## DIRECTION DE L'ÉVALUATION ENVIRONNEMENTALE DES PROJETS TERRESTRES

**Rapport d'analyse environnementale  
pour le projet de réaménagement de la cellule n° 6 à son centre  
de traitement situé sur le territoire de la ville de Blainville  
par Stablex Canada Inc.**

**Dossier 3211-21-014**

**Le 28 mars 2025**

**FIGURE 16 : DISTRIBUTION SPATIALE DES POINTS DE MESURE DE L'AQUIFÈRE AU ROC EN FONCTION DE LA DIRECTION D'ÉCOULEMENT DES EAUX SOUTERRAINES**

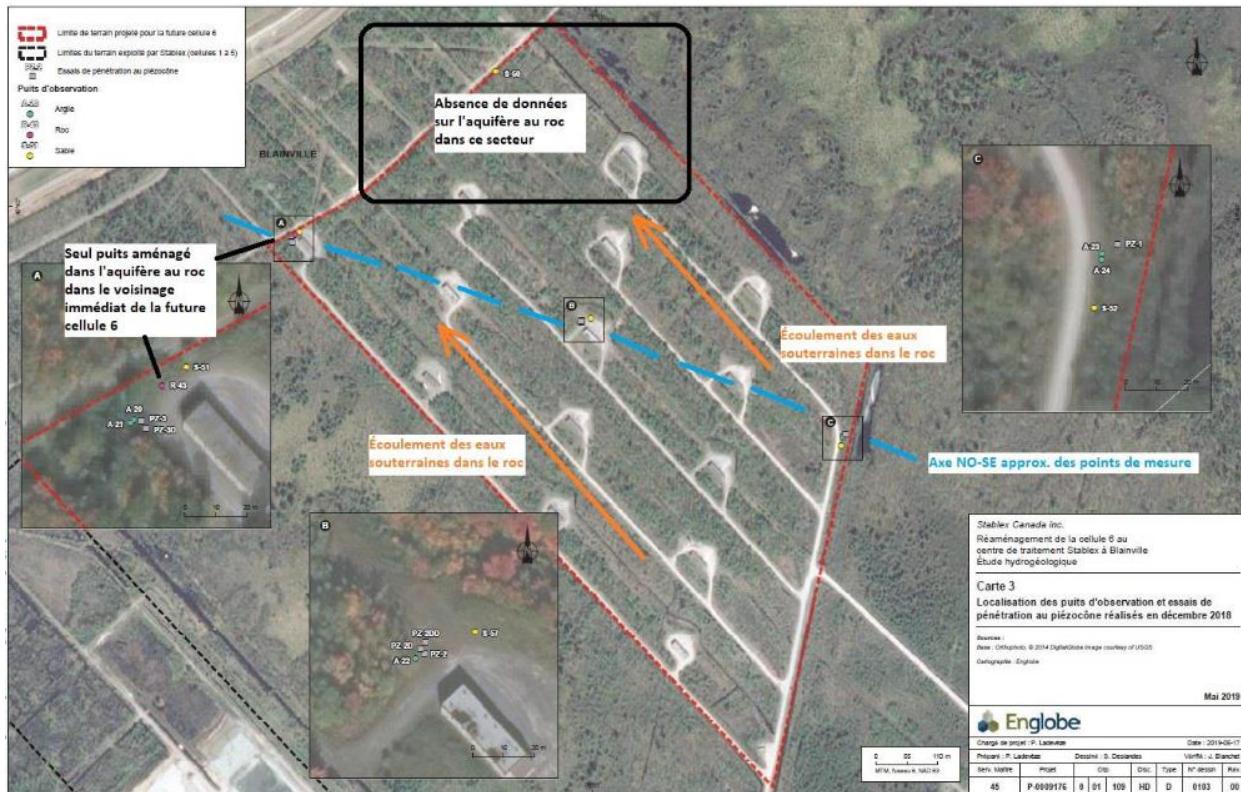
*excavation qui pourrait affecter la nappe d'eau souterraine afin d'établir l'impact potentiel sur les milieux récepteurs. Elle recommande également qu'un nouveau plan de localisation de l'ensemble des puits d'observation, incluant les nouveaux puits soit transmis, pour approbation par le Ministère, au plus tard lors du dépôt de la demande visant l'obtention de l'autorisation en vertu de l'article 22 de la LQE pour l'aménagement du lieu.*

Stablex s'est engagé à présenter un programme révisé de surveillance de la qualité des eaux souterraines qui intégrera les éléments demandés par le Ministère lors du dépôt de la demande visant l'obtention de l'autorisation en vertu de l'article 22 de la LQE pour la construction de la cellule n° 6 projetée. Tous les éléments de cette surveillance (nombre de points de mesure, localisation, fréquence, paramètres, exigence de rejet, etc.) devront être établis à la satisfaction du MELCCFP. Ce programme de surveillance révisé doit également inclure les résultats d'une caractérisation complémentaire des eaux souterraines à réaliser avant l'aménagement de la paroi d'étanchéité périphérique du lieu de dépôt définitif de matières dangereuses. Les données doivent être prises avant toute excavation pouvant affecter la nappe d'eau souterraine.

FIGURE 17 : PLAN DE ZONAGE ET ZONE TAMPON

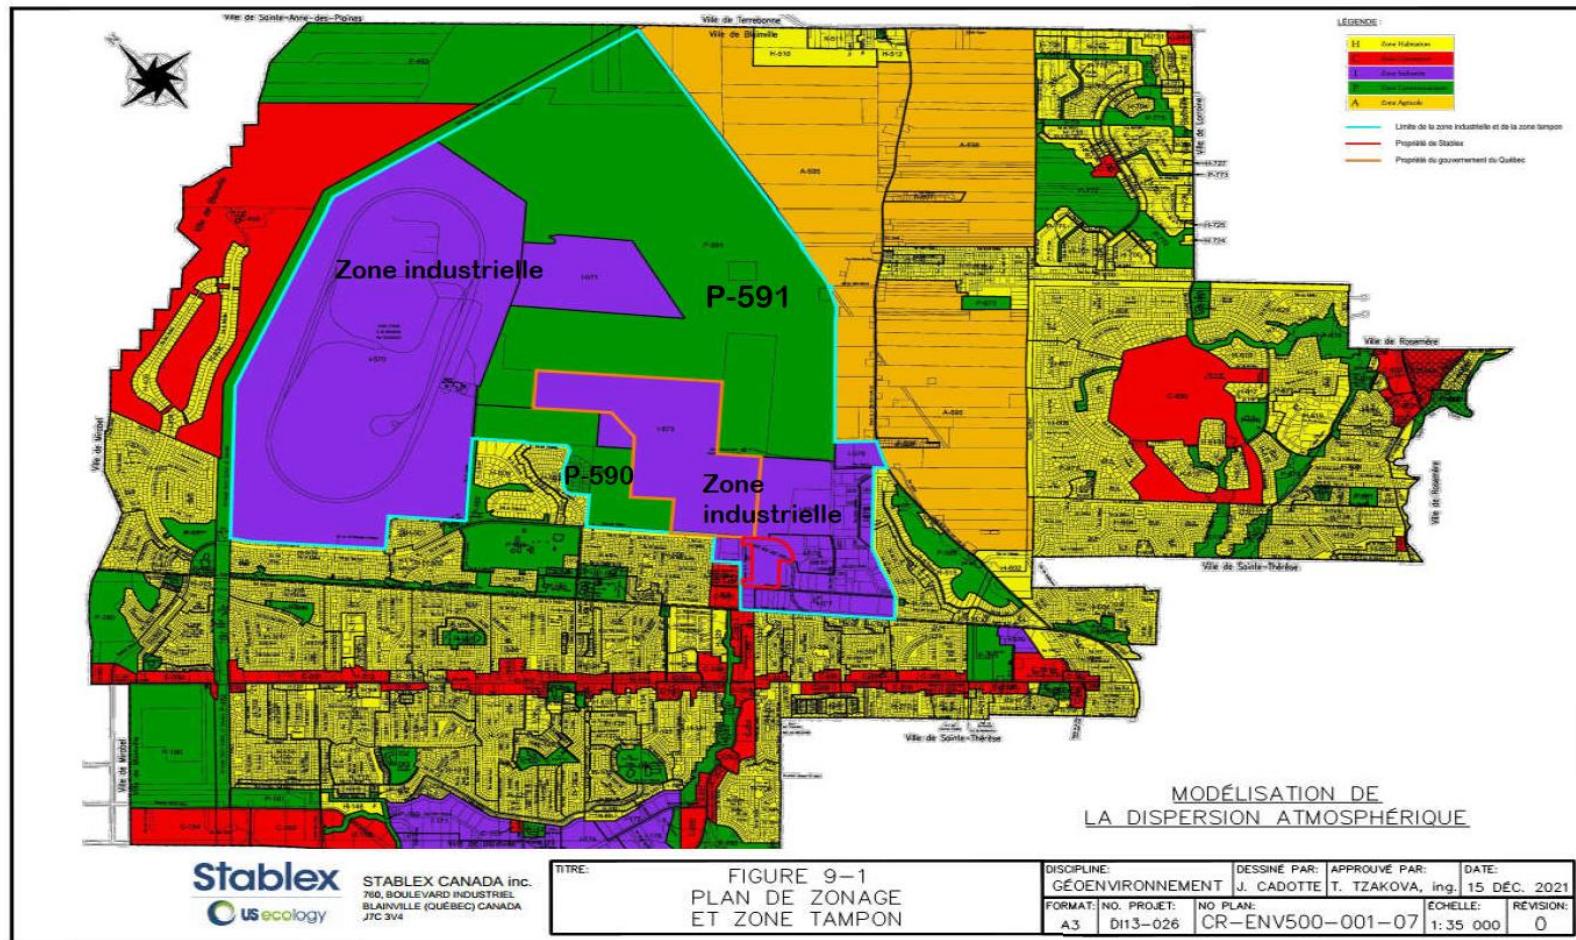
*L'équipe d'analyse constate que la Loi concernant notamment le transfert de propriété d'un immeuble de la Ville de Blainville permet au gouvernement de fixer dans l'autorisation du projet des normes différentes de celles prescrites par l'article 202 du RAA. La concentration des contaminants peut donc être calculée en fonction d'un point qui se situe à l'extérieur de la limite de la zone industrielle et de la zone tampon (zones de dilution adjacentes P-590 et P-591) telle qu'illustrée par la figure 9.1 du rapport de modélisation du 7 juin 2022, à la page 41. Ainsi, l'équipe d'analyse est d'avis que les résultats de la modélisation présentée par l'initiateur du projet démontrent que les normes et critères de qualité de l'atmosphère à l'extérieur des secteurs zonés à des fins industrielles et des secteurs P-590 et P-591 sont respectés pour le projet de la cellule n° 6 projetée.*

FIGURE 20 : PLAN PRÉLIMINAIRE DE REBOISEMENT SUR LA CELLULE N° 6 PROJETÉE\*

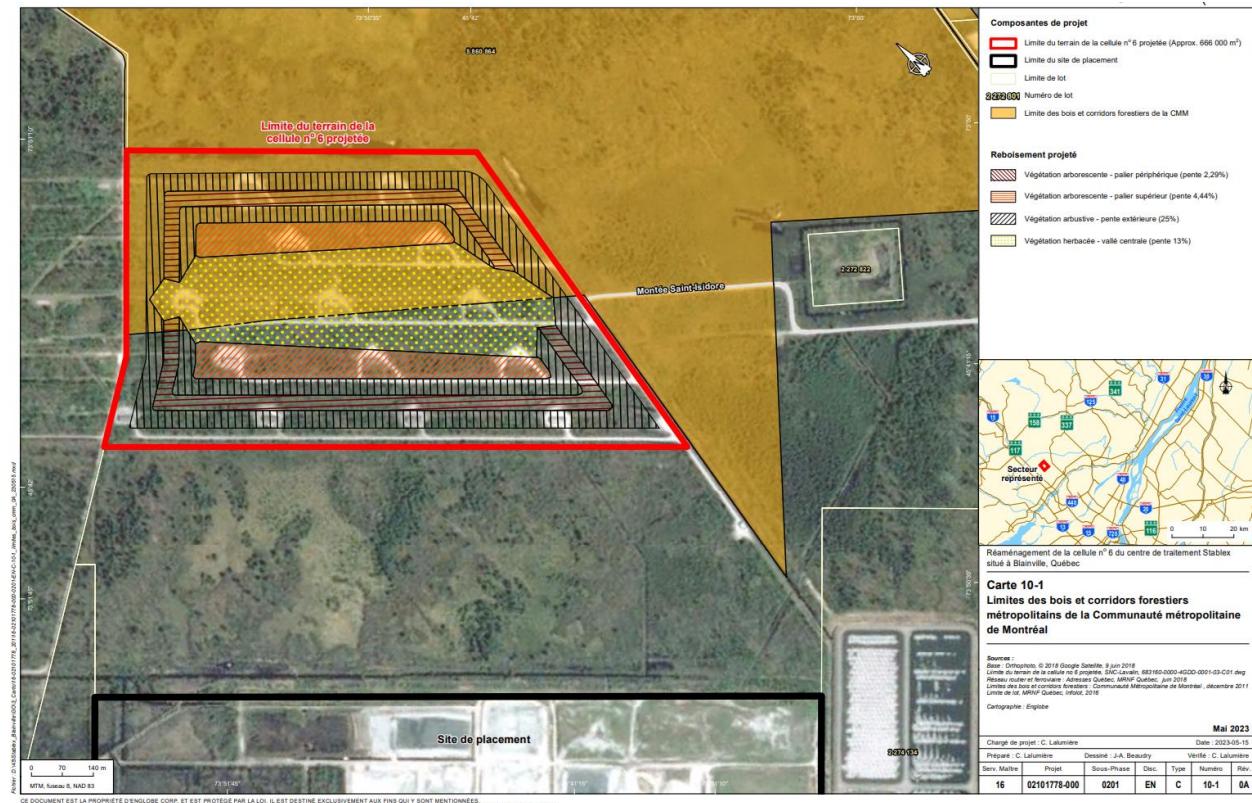
*L'équipe d'analyse recommande que l'initiateur transmette un plan de reboisement révisé qui prévoit des suivis après 1, 4 et 10 ans, pour approbation par le MELCCFP, lors de la demande visant l'obtention de l'autorisation en vertu de l'article 22 de la LQE pour les travaux d'aménagement du lieu nécessitant du déboisement. Le plan révisé devrait inclure des mesures de remplacement des arbres morts, le cas échéant. Un rapport de suivi devrait être déposé au MELCCFP dans un délai de six mois suivants chacune des années de suivi.*

Enfin, Stablex s'est engagé à présenter un plan de reboisement révisé, pour approbation par le MELCCFP, incluant les suivis indiqués précédemment, lors de la demande visant l'obtention de l'autorisation en vertu de l'article 22 de la LQE pour les travaux d'aménagement de la zone d'agrandissement du lieu d'enfouissement nécessitant du déboisement.
